PHILIPS SERVICE MAANDBLAD

VERLOPEN VAN DE AFSTEMMING OP K.G. BIJ DE TOESTELLEN BX 380 A en BX 380 U

DE „PHILISHAVE" TYPE 7735

INSTABILITEIT BIJ HET TOESTEL BX 670 V

Fig. 1

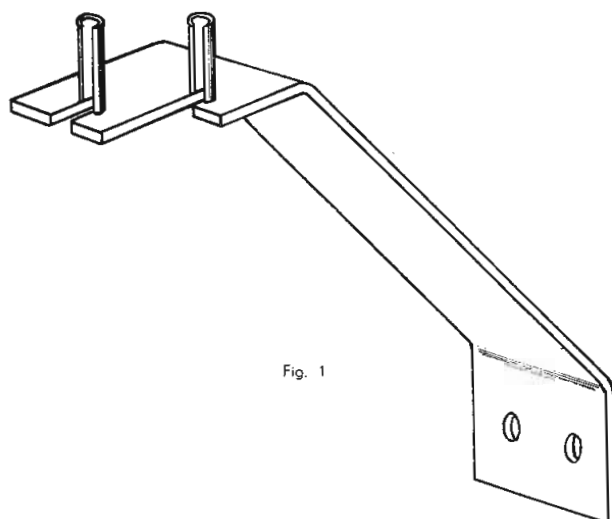
C. Voor deze oplossing zijn enkele onderdelen nodig, waarvan de codenummers in het aan het slot opgenomen lijstje zijn vermeld. Voor deze oplossing wordt:

1. De in fig. 1 getekende beugel, boven de aandrijfas, op het chassis geschroefd.

Onderdeel	Codenummer
Beugel, fig. 1	A3 340 89.0
Beugel met geleiderol, fig. 3	A3 339 89.0
Messingbus, fig. 2	A3 322 41.0
Aandrijfkabel	06 606 28.0
Buitenkabel	08 010 54.0

Fig. 3

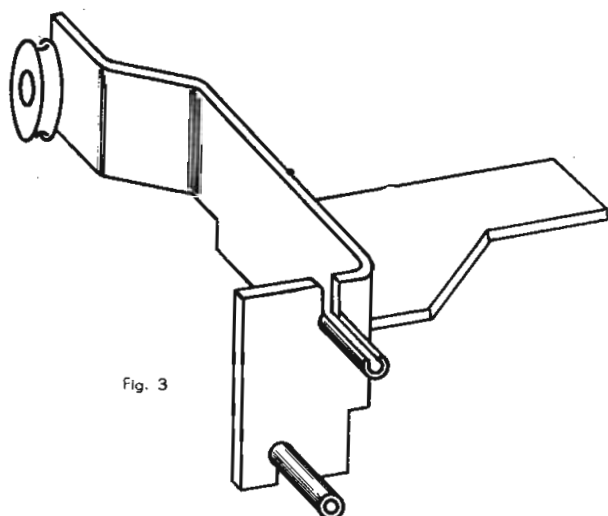
4. Nu wordt de nieuwe beugel met de leirol op de afstemcondensator vastgezet. Zie fig. 3.

Fig. 4

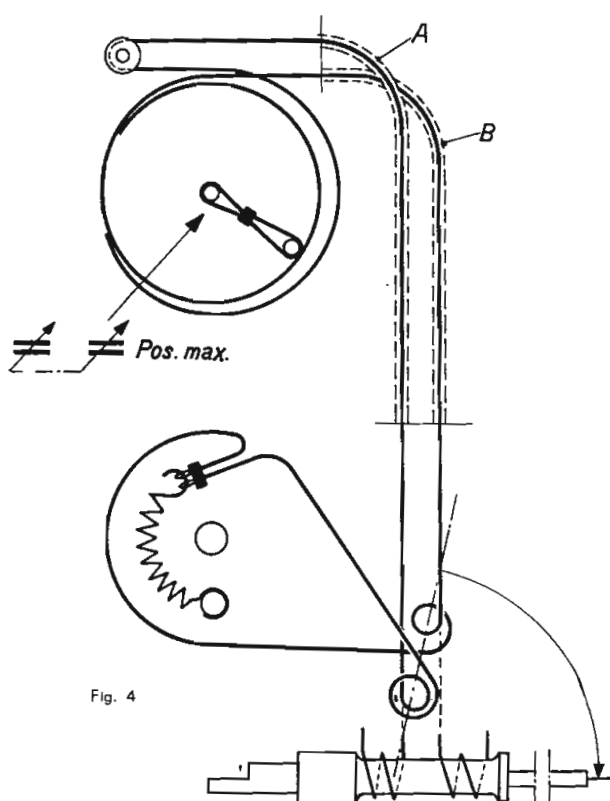
Voor de montage wordt de afstemcondensator in de stand max. capaciteit gedraaid. De loop van de snaar is aangegeven in fig. 4. Hierbij moet er vooral op worden gelet, dat het aandrijfkoord

en de aandrijfkabel in de juiste richting rond de aandrijfas worden gelegd.

Fig. 1

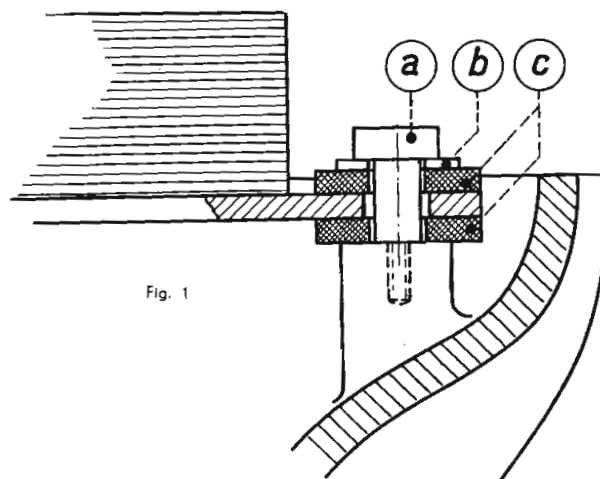
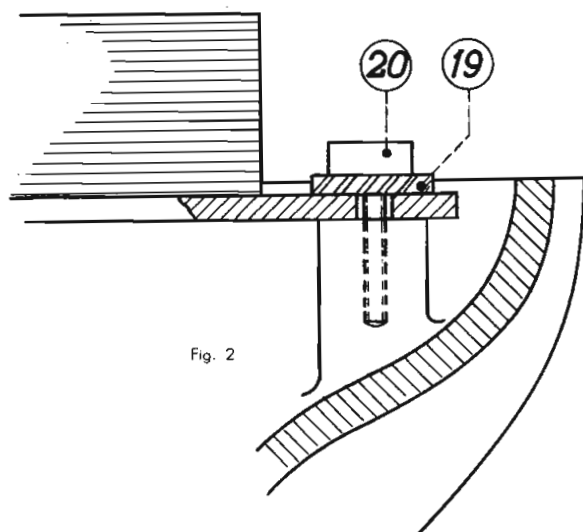
1. De motor is in rubber opgehangen, waardoor een geruislozer gang is verkregen. Tot dit doel zijn de bevestigingsnokken in het huis lager gemaakt, zoals zichtbaar is, indien men de figuren 1 en 2 vergelijkt. Figuur 1 geeft de nieuwe bevestiging weer en figuur 2 de oude.

Hiervoor worden de drie bevestigingsgaten in het motorgestel, die oorspronkelijk een diameter van 3,6 mm hadden, uitgeboord tot 5 mm.

Zoals zichtbaar is in fig. 1, wordt de motor vastgezet met behulp van drie borstschroeven (pos. a), driemaal twee rubberringen (pos. c) en drie sluitringen (pos. b).

Fig. 3

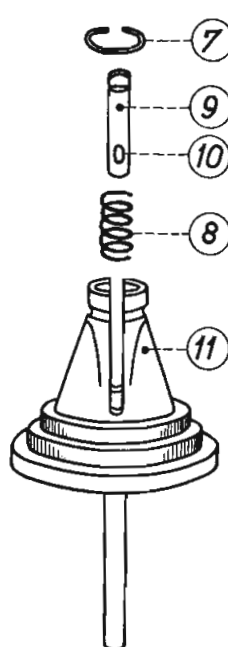
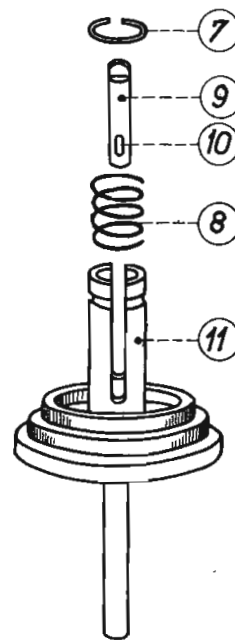
3. Voor meerdere sterkte is het „Philite” tandwiel voorzien van verdikkingen. Dit bracht mee, dat ook de drukveer (pos. 8) en de koppelstift (pos. 9) moesten worden gewijzigd. De nieuwe samenstelling is zichtbaar in fig. 3 en de oude in fig. 4. In het vervolg zullen tandwiel, veerring, drukveer, koppelstift en leipen uitsluitend in de nieuwe uitvoering en **als samenstelling** worden geleverd, zodat men hiermede bij het bestellen rekening dient te houden.

Fig. 2

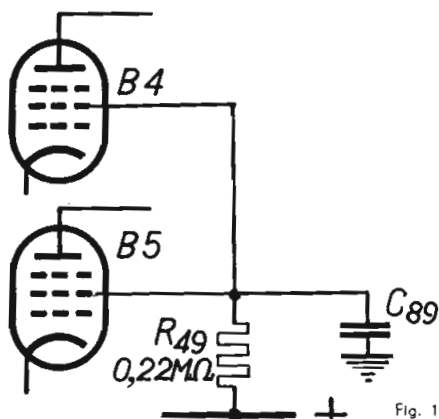
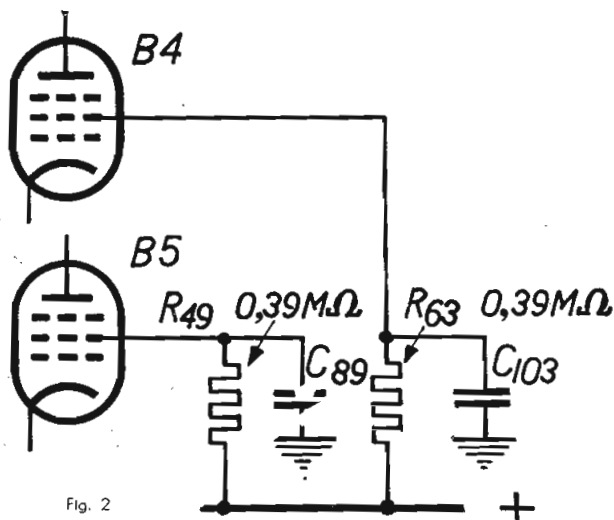
Mocht bij bovengenoemd toestel enige instabiliteit, dus genereeroneiging worden waargenomen dan kan dit de volgende oorzaak hebben. Zoals in figuur 1 is getekend, worden de schermroos-

ters van de buizen B4 en B5 gevoed via de weerstand R49-0,22 megohm en zijn ze ontkoppeld door middel van de condensator C89. Door nu de beide schermroosters gescheiden te voeden en te ontkoppelen, kan het gemelde euvel worden verholpen. Zoals blijkt uit figuur 2, wordt

R49 dan vergroot tot 0,39 megohm en wordt R63 met dezelfde waarde toegevoegd.

De waarde van C89 blijft gelijk, alleen wordt het andere schermrooster met C103, een condensator van gelijke grootte, ontkoppeld.

R49-0,22 megohm, codenummer 48 426 10/220K, wordt R49-0,39 megohm, codenummer 48 426 10/390K.

R63-0,39 megohm, codenummer 48 426 10/390K.
C103-0,1 microfarad, codenummer 48 751 20/100K.

Fig. 3

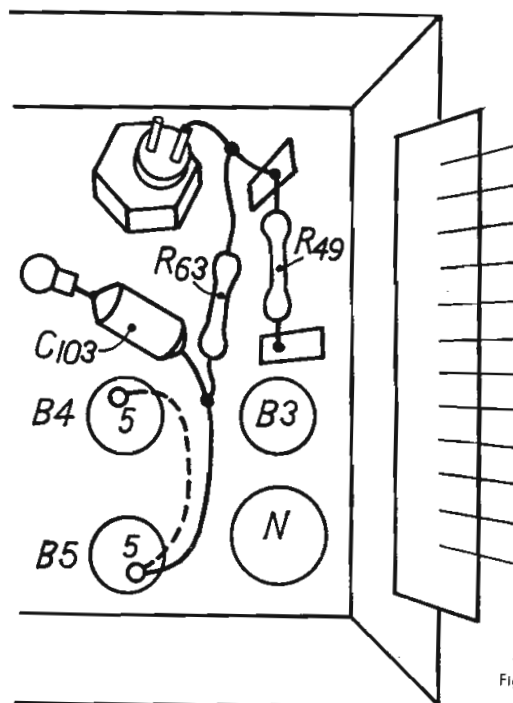
In figuur 3 is de opstelling van de aan te brengen onderdelen getekend.
